Prüfbericht
Nr.: E0TE-0001-01
Typ: 801 SG 29

Prüfbericht

**Datenblatt für die Begutachtung von Personenkraftwagen auf ihre
Eignung als Prüfungsfahrzeuge**

Fabrikmarke (Firmenname des Herstellers):	AUDI
Fahrzeugtyp:	4G
Funktionstyp:	801 SG 29
Handelsname / Verkaufsbezeichnung:	AUDI A6 Limousine AUDI A6 Avant (Kombilimousine)
Name und Anschrift des Herstellers:	AUDI AG DE-85045 Ingolstadt
ABE-Nr.:	--
EG-BE-Nr.:	e1*2007/46*0436*00 - *??
Ausführung, insbesondere Anzahl der Türen auf der rechten Seite:	2
Schiebedach:	ohne

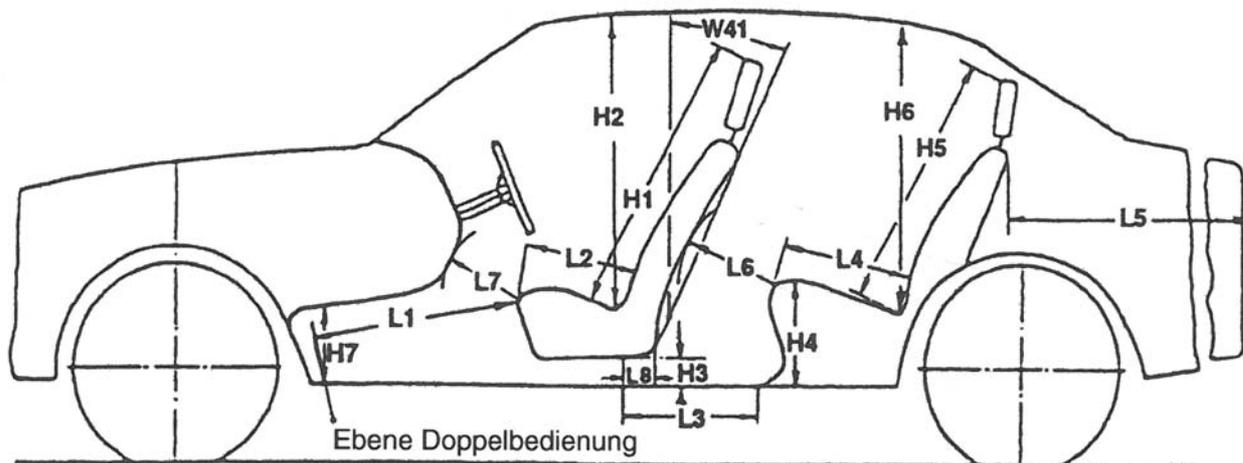
Längsverstellung des Fahrlehrersitzes
(Raste 1 entspricht vorderster Stellung):

8 Rasten
